Vinnslutillaga deiliskipulags Vatnsendahvarfs Umsagnir, athugasemdir og ábendingar eftir forkynningu

Forkynningartímabil deiliskipulags Vatnsendahæðar

Yfrilit yfir athugasemdir og ábendingar

Tillaga að breytingu á lögum Kambavegar.

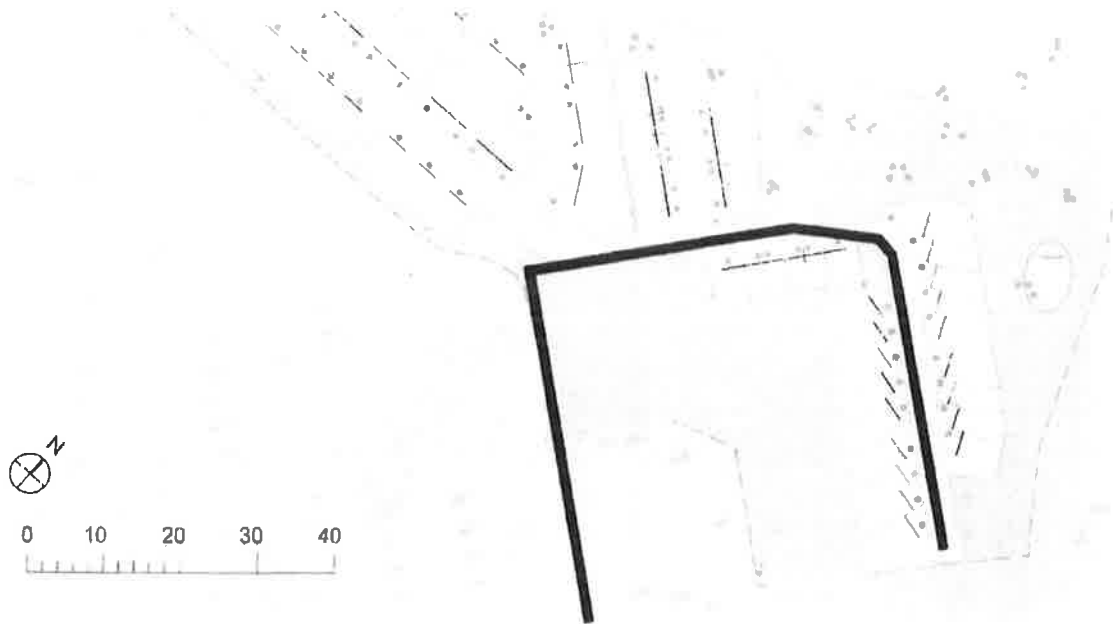
- 10 Umbjóðendur mínir fara þess á leit að vegurinn verði sveigður annars staðar inn í hverfið og færður fjær húsunum til að tryggja öryggi og umhverfi íbúa. Til að mynda mætti tengja Kambaveg við hið nýja hverfi með þeim hætti sem sýnt er á meðfylgjandi skýringarmynd, sbr. forskj. 1.

Hæð á húsum fyrir aftarn Klettakór 7,5m í ca 16m fjarlægð á milli. (bls. 42 í deiliskipulagi)

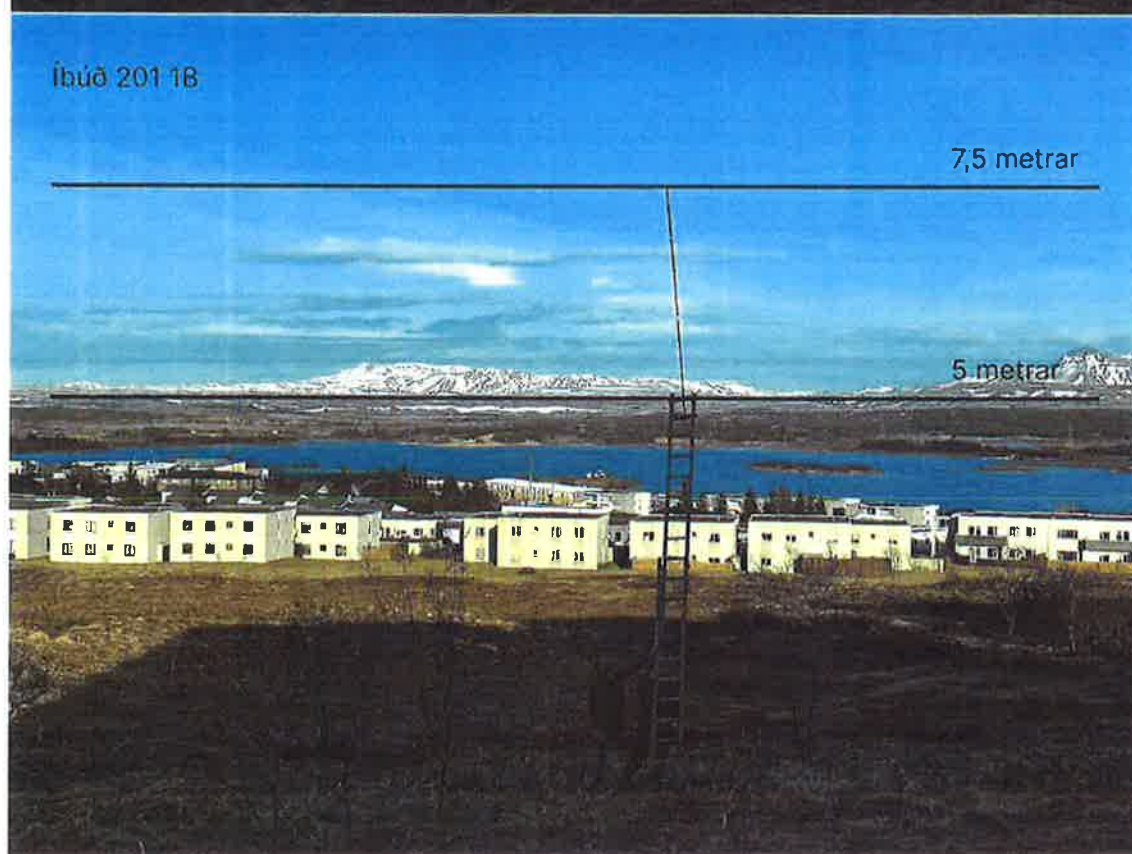
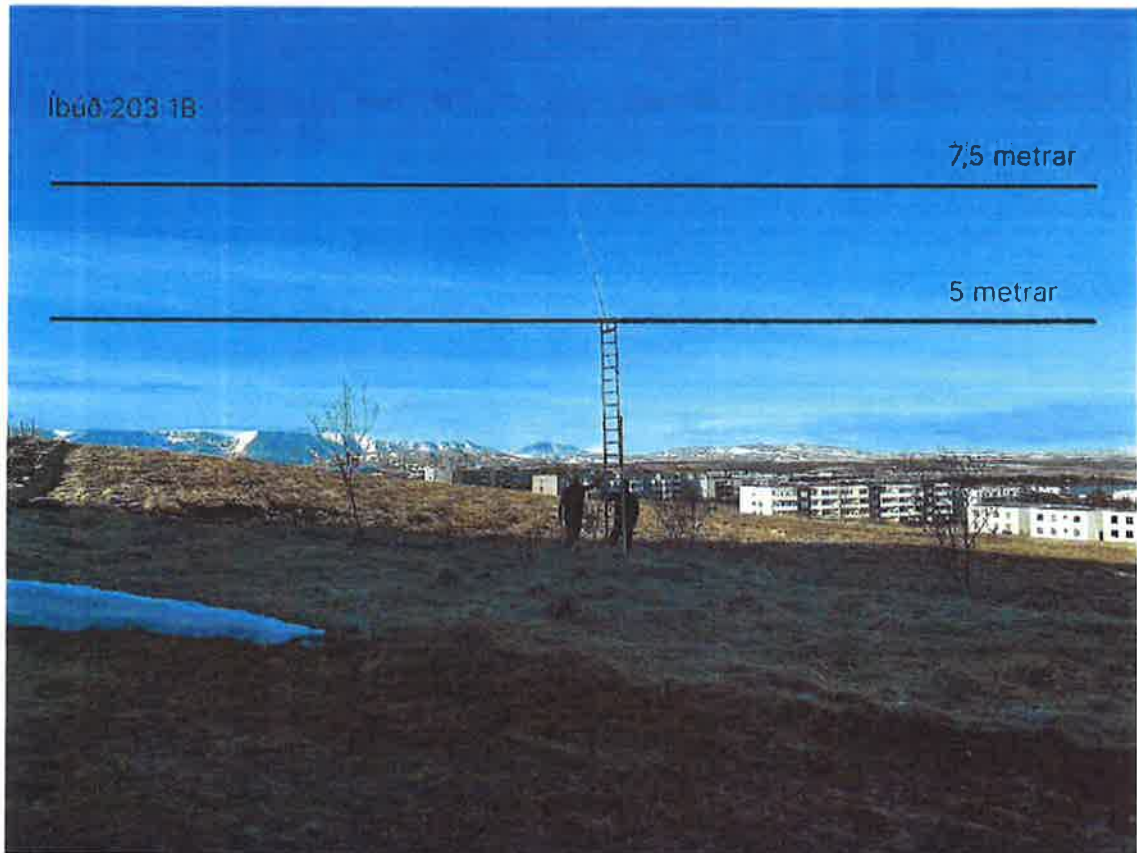
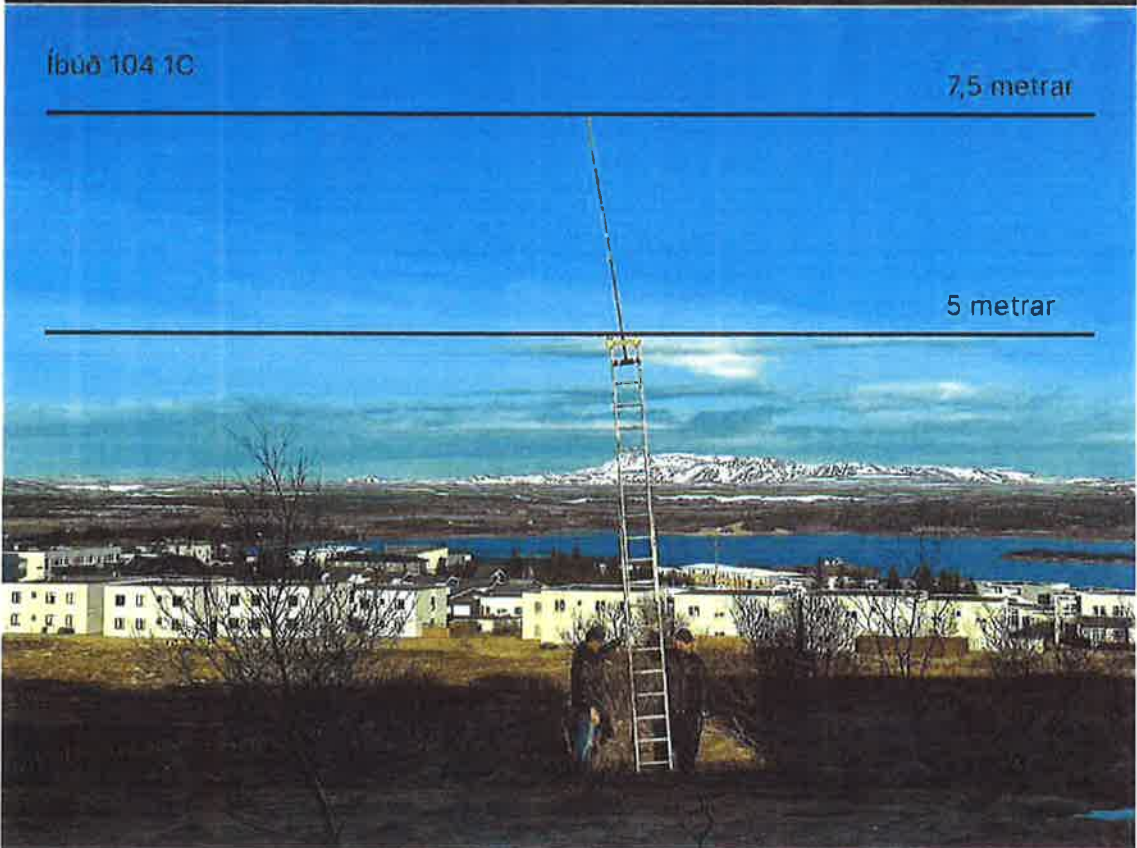
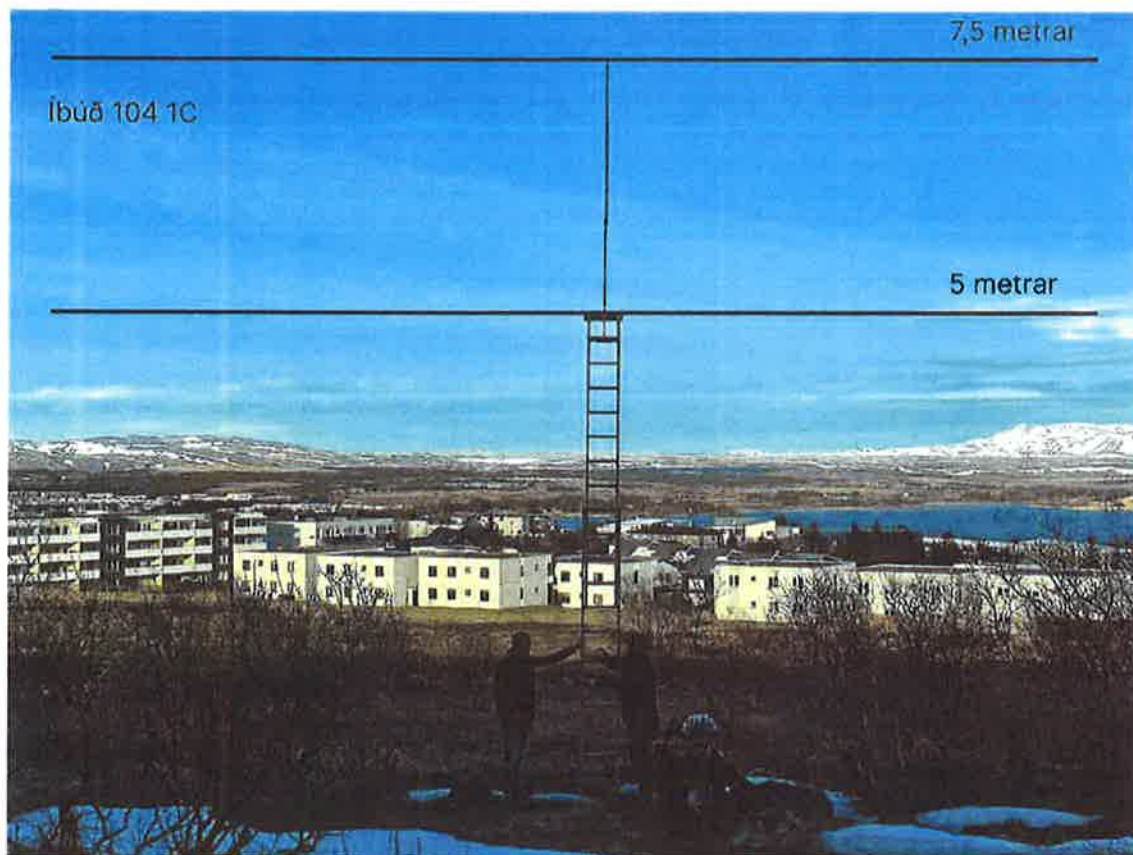
- 14 Með þessu verður gríðarleg skerðing á verðgildi fasteigna umbjóðenda minna og þeim lífsgæðum sem falist hafa í því að njóta þessa útsýnis frá þeirra heimilum. Hin nýju raðhús sem sýnd eru á deiliskipulagstillögunni eru teiknuð eins nálægt húsunum við Klettakór og mögulegt er. Afleiðingin er sú að við íbúðum Klettakórs blasir þá einungis múrveggur hinna nýju húsa og allt útsýni hverfur. Umbjóðendur mínir hafa sjálfir framkvæmt mælingar miðað við þær fjarlægðir og hæð húsa sem kveðið er á um í deiliskipulagstillögunni, sbr. fskj. 4. Þar sést greinilega hvernig útsýnisskerðing verður á sumum stöðum algjör. Jafnframt má gera ráð fyrir að skerðing á birtuskilyrðum verði töluverð bæði fyrir umbjóðendur mína og íbúa hinna nýju fasteigna enda liggja hin nýju hús einungis um 16 m frá fasteignum umbjóðenda minna.

- 18 Umbjóðendur mínir telja að til að milda áhrif útsýnisskerðingarinnar sé nauðsynlegt að fjarlægja þá húsaröð sem stendur næst Klettakór og hugsanlega lækka húsaraðir sem standa fjær.

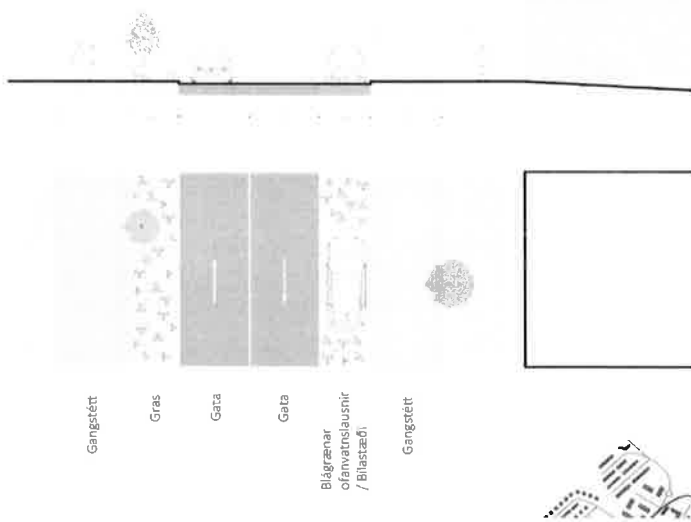
Fyrsta athugasemdin er staðsetning á verslun og þjónustu. Því miður hefur aðalskipulag staðsett það í jaðri byggðarinnar og líklega ekkert hægt að gera í því. En það væri gaman að fá umræðu um að breyta skipulaginu svo verslun og þjónusta sé miðsvæðis í hverfinu, við leikskólann.

Húsagata – gegnum akstur

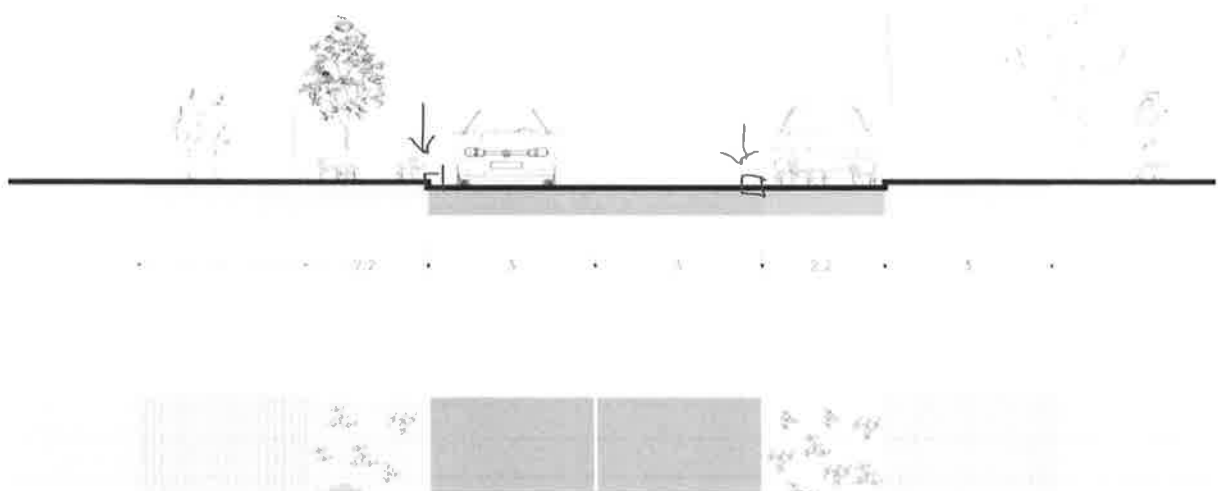
Önnur athugasemdin er breiddin á götunum. 6m breidd á húsagötum þar sem 30km er hugsaður er tryllt - óþolandi hvað íslenskir verkfræðingar eru búnir að normalísera hraðbrautir í íbúðarhverfum

Ég myndi ráðleggja að hafa breiddina 5-5,5 og að megruninni sé náð fram með því að reikna kannsteina inn í breidd götunnar, ca 25 cm sitthvoru megin

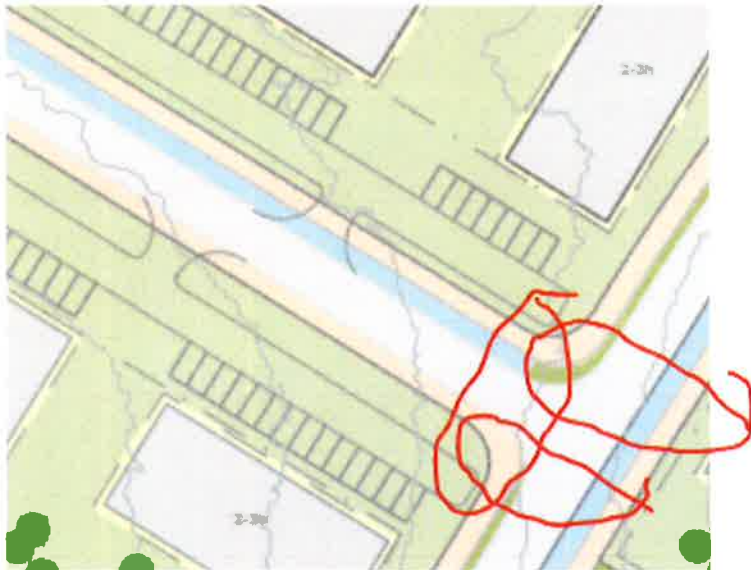
Fimmta athugasemdin er útsýnishæðin - fjarlægja bílastæðin - það sé ekki gert ráð fyrir að keyra þangað (nema fatlaða)

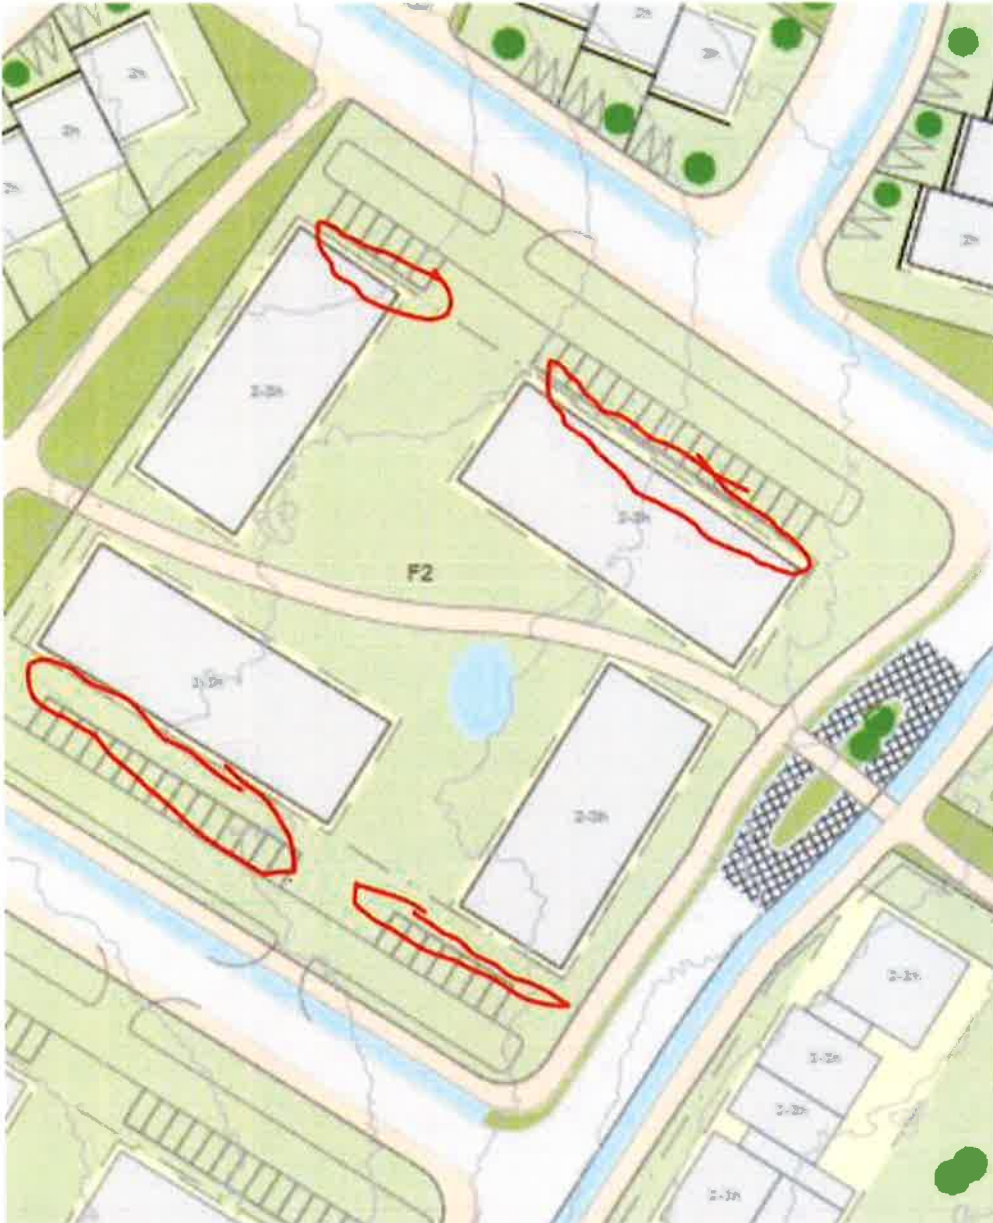
Sjöunda athugasemd að allar þveranir fyrir gangandi yfir götur séu upplift yfir götuna... bókstaflega öll

Ekki klippt í sundur eins og sýnt er hér
